**RESPUESTAS A LAS OBSERVACIONES A LOS DOCUMENTOS DE
SELECCIÓN DEL INVERSIONISTA CONVOCATORIA PÚBLICA
UPME 04-2024**

**CONVOCATORIA PÚBLICA UPME 04-2024
SELECCIÓN DE UN INVERSIONISTA Y UN INTERVENTOR PARA EL
DISEÑO, ADQUISICIÓN DE LOS SUMINISTROS, CONSTRUCCIÓN,
OPERACIÓN Y MANTENIMIENTO DE COMPENSADORES SÍNCRONOS
Y SISTEMAS ASOCIADOS EN LAS SUBESTACIONES GUTAPURI, EL
BANCO Y LA JAGUA.**

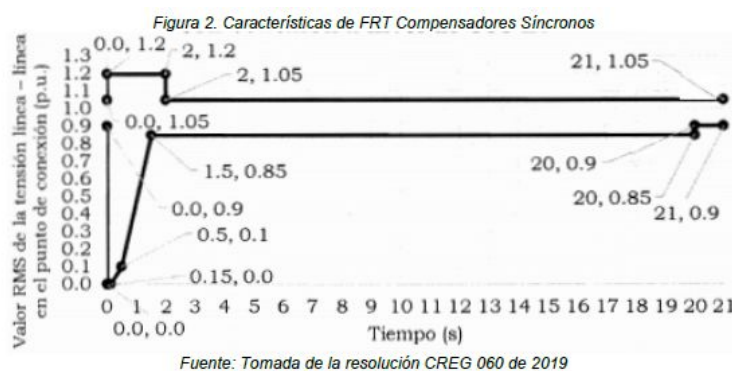
En relación con el punto 3.13:

Los equipos objeto de esta convocatoria, deberán continuar inyectando potencia reactiva y realizando acciones de control continuo para excursiones del voltaje en el punto de conexión (para fallas simétricas y asimétricas) dentro de la curva definida la figura 2. Para excursiones del voltaje por fuera de la curva, se podrán programar disparos, siempre que los mismos sean justificados técnicamente ante el CND.

Por gentileza, esclarecer as siguientes preguntas:

Respuesta 34.

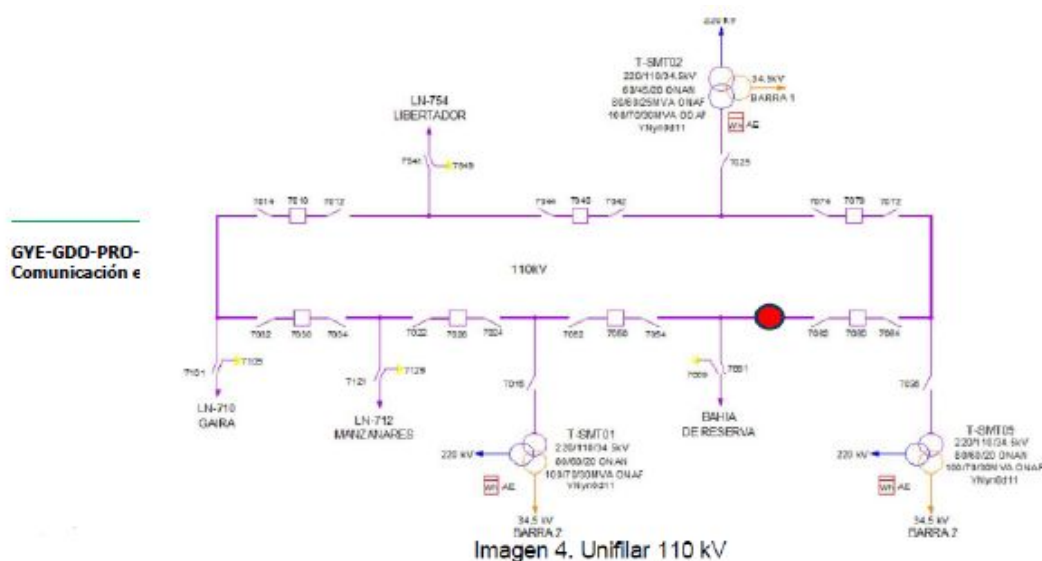
Punto de conexión al anillo de 115 kV: Entre el seccionador 7054 y 7062, indicado en las siguientes figuras en rojo

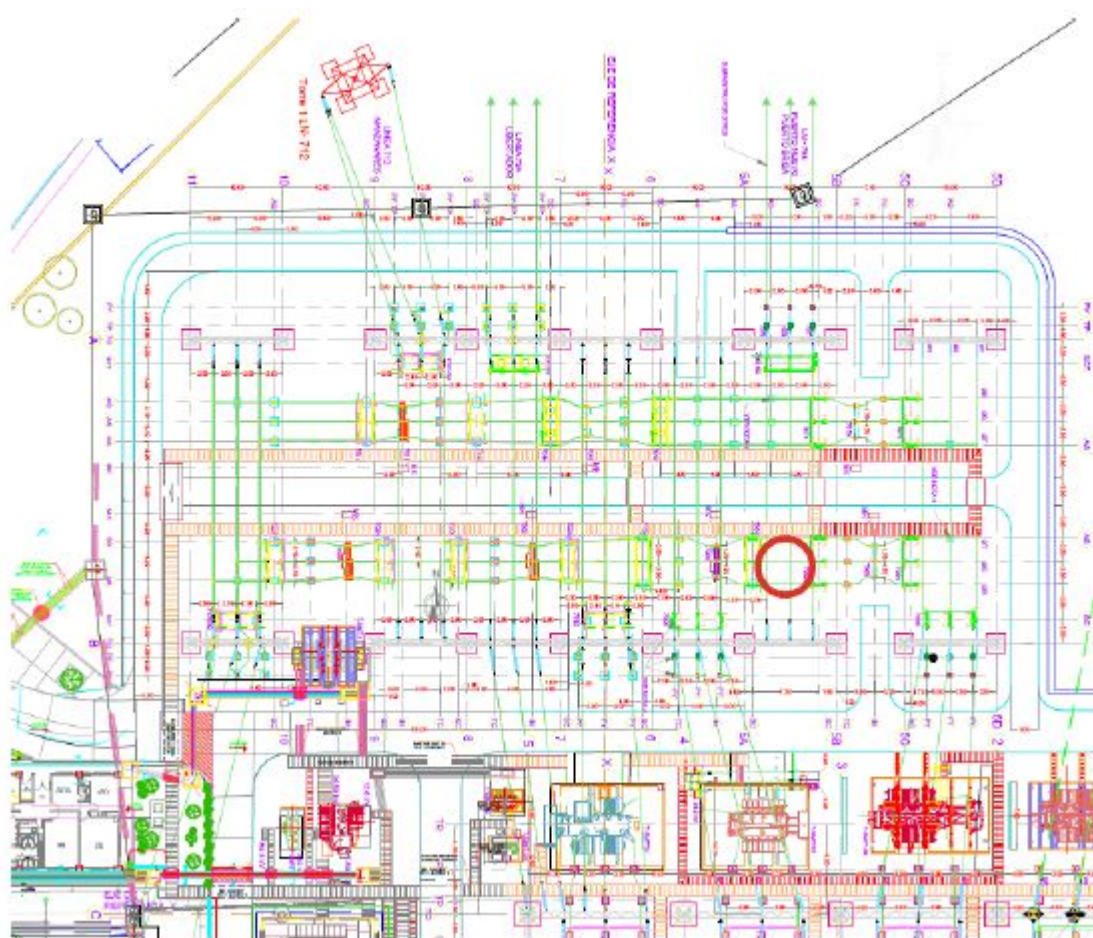
La subestación Santa Marta es en configuración en anillo, por lo cual no se puede considerar una extensión de barra de 110 kV.
